tárgy: Forgalmas utakon Alpokalján és a Fertőtájon az észak-déli közlekedés biztonságáért NYDOP-4.3.1/B-11

TÁMOGATÓ NYILATKOZAT

6.1. ábra – A közúti és a kerékpáros forgalom szétválasztása

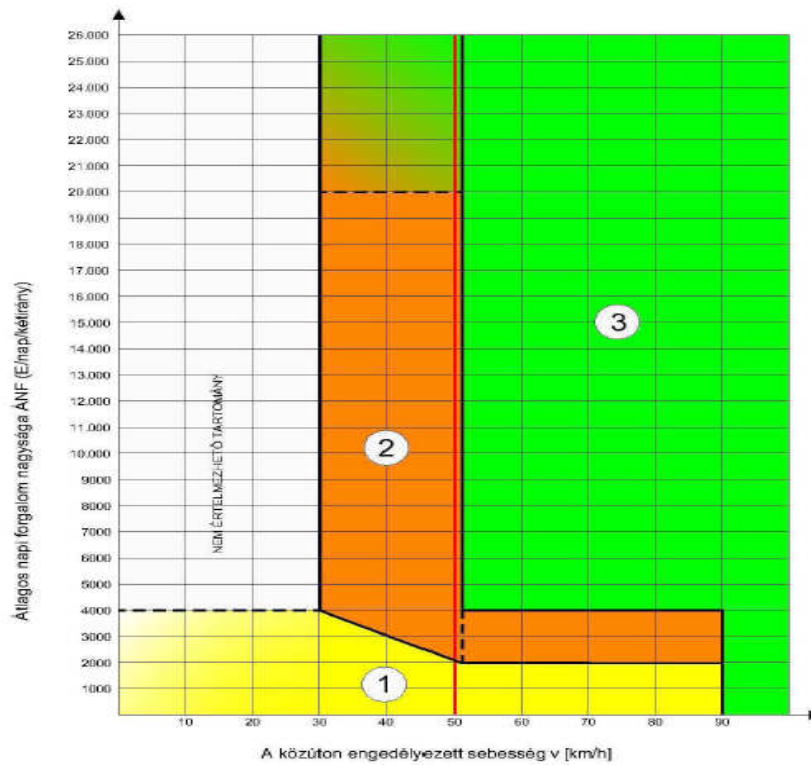
2. A Zsira-Fertőszentmiklós nyomvonalon a tervezett belterületi egyoldali kerékpárutak megépítésénél fontosabbnak tartjuk a nyomvonal által érintett külterületi szakaszok kerékpározhatóságának javítását, a hiányzó külterületi szakaszok megépítését. Az teljes észak-déli nyomvonal kerékpárral való átjárhatóságának biztosítását fontos, támogatandó célnak tartjuk. A belterületi (lakott területek) szakaszokra tervezett egyoldali, kétirányú kerékpárutak lakott területeken nem biztosítják minden esetben a biztonságos, gyors valamint kényelmes kerékpározást. Ezt a megállapítást alátámasztja az ÚT 2.1-203:2010 előírás következő ábrája is:

Amennyiben indokolt ezeken a belterületi szakaszokon bármilyen kerékpárforgalmi infrastruktúra építése - többek között a forgalom nagyság, a forgalomösszetétel vagy a geometriai adatok miatt -, úgy mindenképpen javasoljuk először megvizsgálni irányhelyes alternatívák létesítésének lehetőségét.
